シーシーエス株式会社

LNSD-HU 拡散板 部材変更のご案内

3. 仕様・性能の差異

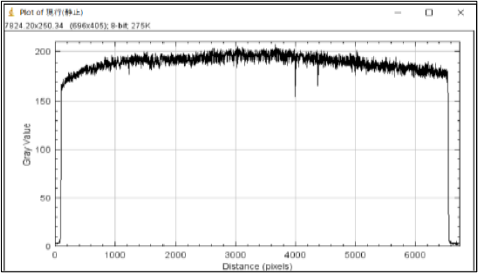
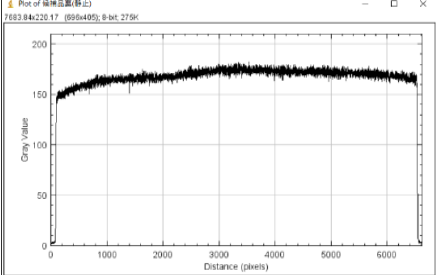
弊社 LED 照明 LNSD-HU に使用の拡散板が 部材メーカーの都合により生産中止となるため。

| 全光線透過率 | |
| 変更前の拡散板 | 変更後の拡散板 |
| 59.3 % | 52 % |
